# 敦賀発電所2号炉 敷地の地形，地質・地質構造について (コメント回答)

令和3年7月16日  
日本原子力発電株式会社

## 敦賀発電所2号炉 敷地の地形、地質・地質構造に関するコメント【本日説明分】

## 資料の作成方針について

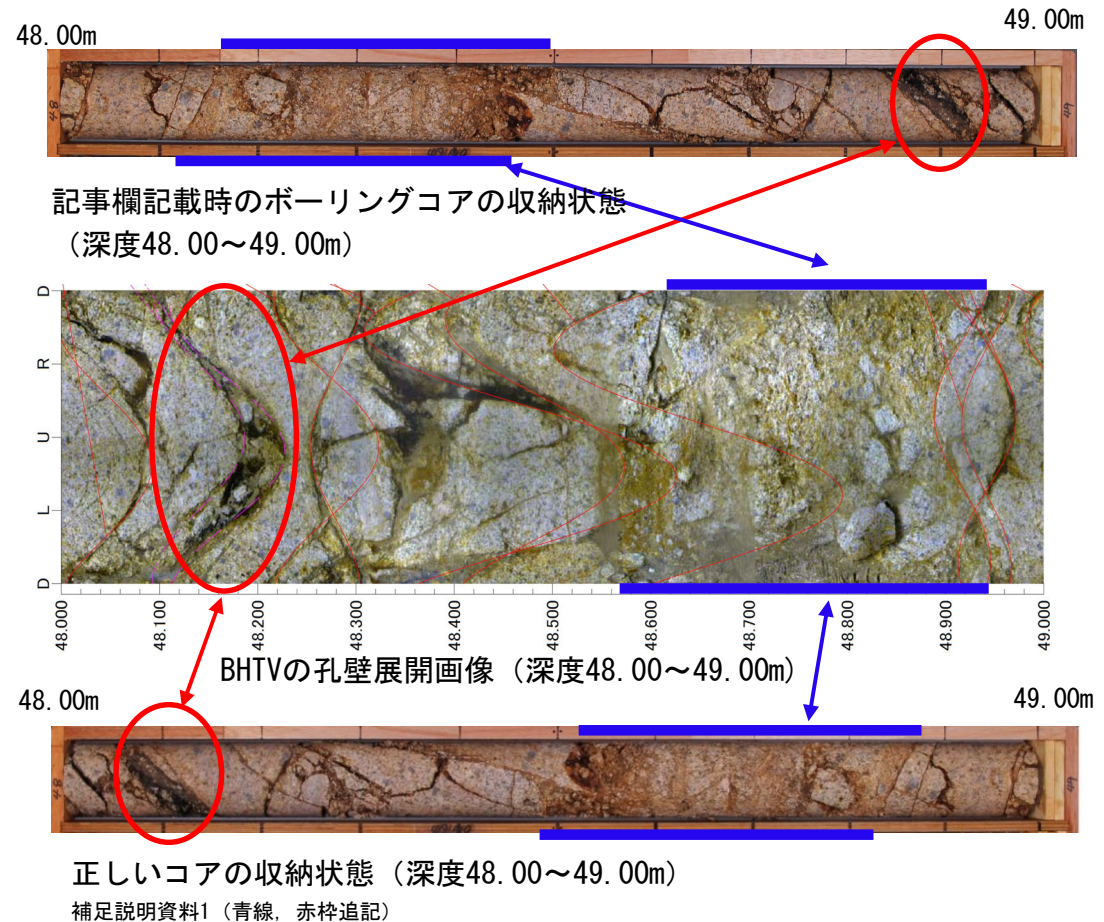
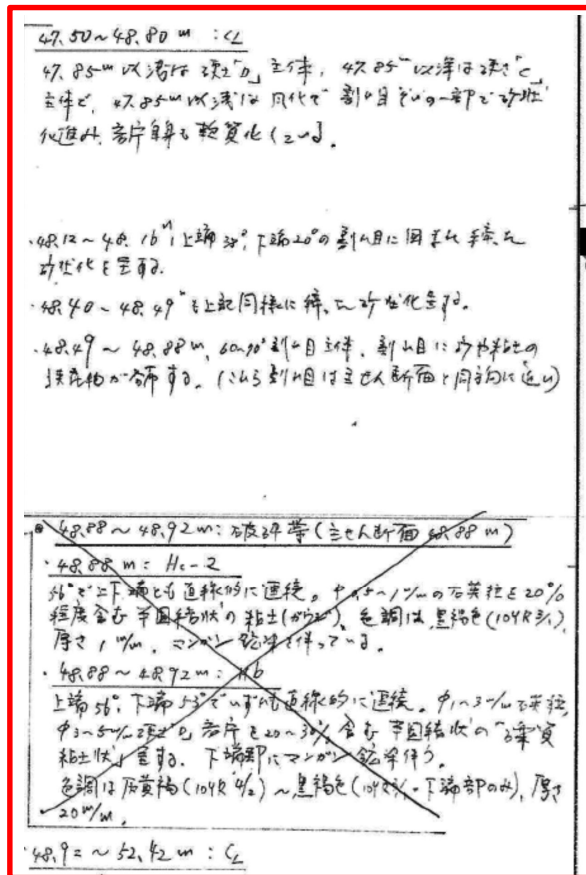
No.	日付	回次	コメント内容	回答骨子
18	平成30年 11月30日	第657回 審査会合	連続性評価の判断根拠となるエビデンスや評価の考え方の詳細について、根拠と評価の関連性がより分かりやすくなるよう資料の構成を工夫すること。	No.31に含めて回答。
31	令和2年 6月4日	第865回 審査会合	<p>調査会社の報告書柱状図を起点として申請書柱状図でどのような変更があったのかを分かりやすく整理すること。申請書柱状図で反映すべきデータを明確にすること。(①)</p> <p>調査会社の報告書柱状図の肉眼観察結果を一次データとして柱状図に残すこと。(②)</p> <p>審査資料においては、断層岩区分の評価として固結、未固結との用語は使用せずに、カタクレーサイト、断層ガウジ等の用語を用いること。(③)</p>	<p>①について： 報告書柱状図と申請書柱状図の記事欄について、記載項目に着目した比較を行うとともに、今後の審査で提示する柱状図の記事欄に記載する項目を示した。</p> <p>①～③について： 柱状図は一次データの記載とする。 シームの記載や破砕部の見直しなどコアの再観察結果については、柱状図ではなく、再観察結果として取りまとめる。断層岩区分の評価結果は、カタクレーサイト、断層ガウジ等の用語を用いる。 柱状図、肉眼観察による再観察結果、薄片観察結果という観察・評価の流れに基づく資料構成とし、破砕部の深度情報によって各資料を紐づけて、破砕部の評価の変遷が追えるようにする。 破砕部の性状の一覧として、性状一覧表に取りまとめる。 (第916回審査会合においてご説明)</p> <p>上記の方針に基づき、K断層の連続性評価に関わる10孔のボーリングに関して、以下の通り具体的な資料を作成した。</p> <ul style="list-style-type: none"> <li>・ボーリング柱状図はボーリングコアの肉眼観察による一次データの記載のみとした。</li> <li>・ボーリングコアの再観察した結果や薄片観察結果はボーリング柱状図とは別の資料として取りまとめた。</li> <li>・断層岩区分の評価結果については、カタクレーサイト、断層ガウジ等の用語を用いた。</li> </ul> <p>これらの資料間で、破砕部の確認位置(ボーリング孔及び深度)により紐づけを行うことにより、連続性評価に必要な破砕部の性状に関わるエビデンスが追えるようにした。</p> <p>その他のボーリングに関しては、同様の資料として取りまとめ、今後提出する。</p>

また、本編も含む各審査資料において、観察結果や評価結果については観察方法を確実に明示した。断層岩区分の評価等、評価が変更になった場合は、観察方法、判断基準等も含めて、変更の理由を明記した。

②H27-B-2孔 深度68.27~68.34m (1/4)

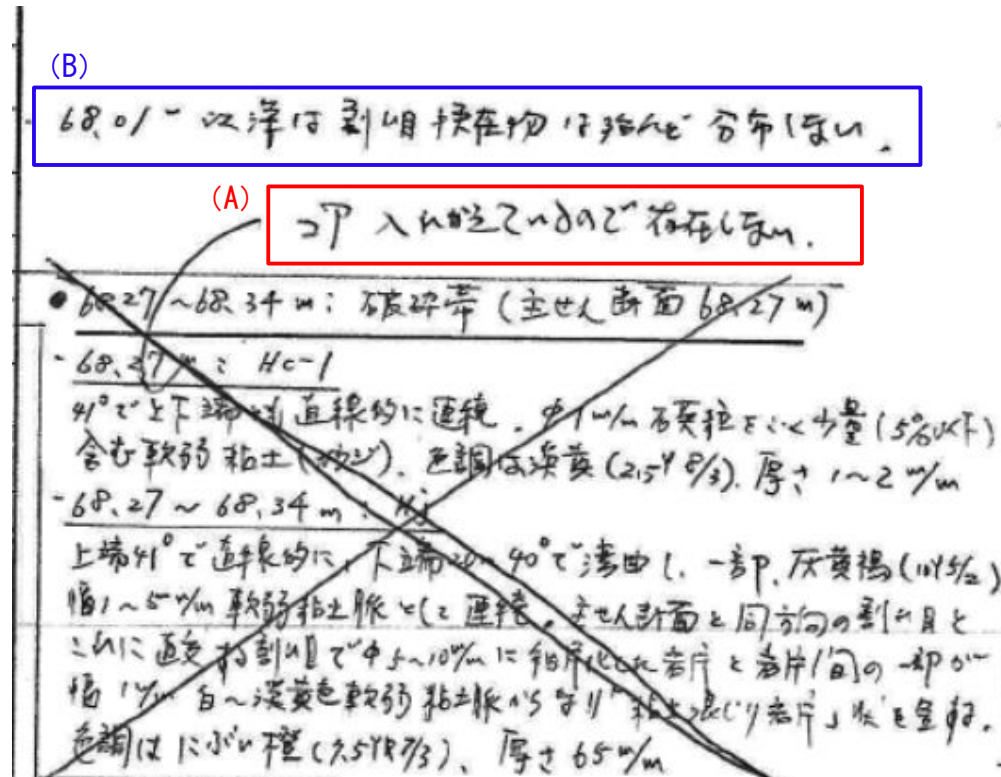
No.	日付	回次	コメント内容	回答骨子
35	令和2年 10月30日	第916回 審査会合	コア観察カードの記載に×印が付いている記事について、×印が付いた理由を整理すること。	第916回審査会合にて提示したボーリンク柱状図の元データに記載されていた×印(3箇所)について、記載された理由を整理した。

- H27-B-2孔 深度68.27~68.34mの記事に記載された×印については、ボーリングコアとボアホールテレビ (BHTV) による深度の整合性確認の際に両者の深度のずれ量が大きかった (詳細は次頁参照) ため当該箇所を再確認したところ、深度68.00~68.22m区間については孔壁崩壊物であると判断したため、×印を付けたものであった。
- 孔壁崩壊物の除去を行ったため、コア観察カードには「コア入れかえているので存在しない。」との記載を追記した。 (A)
- また、「68.01m以深は割れ目挟在物は殆んど分布しない。」との記載については孔壁崩壊物に関する記事であり、×印を付けることが適切であったが、当該範囲で重要なマーカーとなる破砕部の箇所を代表させて×印を付けていた。 (B)
